Европейская экономическая комиссия

Сто пятьдесят шестая сессия

**Соглашение 1958 года – рассмотрение проектов
поправок к действующим Правилам,
представленных GRE**

Предложение по поправкам серии 06 к Правилам № 48 (установка устройств освещения и световой сигнализации)

Образец А

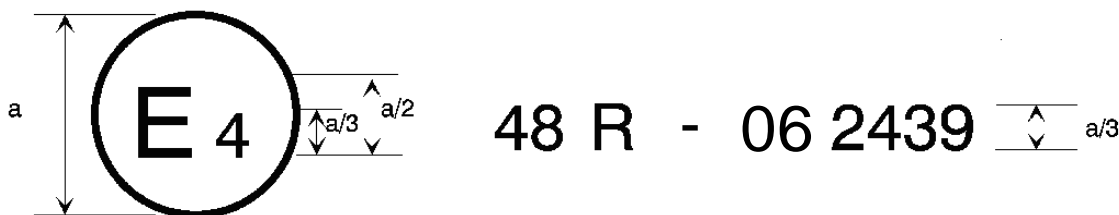
Приложение 2 изменить следующим образом:

Приведенный выше ... Правил № 48 с внесенными в них поправками серии 06. Номер официального утверждения указывает, что официальное утверждение было предоставлено в соответствии с положениями Правил № 48 с внесенными в них поправками серии 06.

Образец В

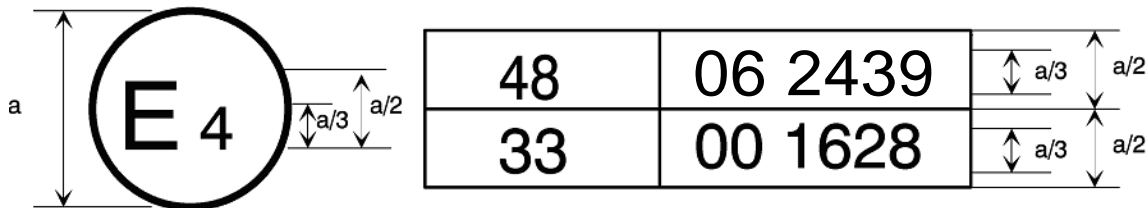
Приведенный выше ... Правил № 48 с внесенными в них поправками серии 06 и Правил № 33^{1/}. Номер официального утверждения указывает, что к моменту предоставления соответствующих официальных утверждений в первоначальный вариант Правил № 48 были внесены поправки серии 06, а Правила № 33 были в их первоначальном варианте".
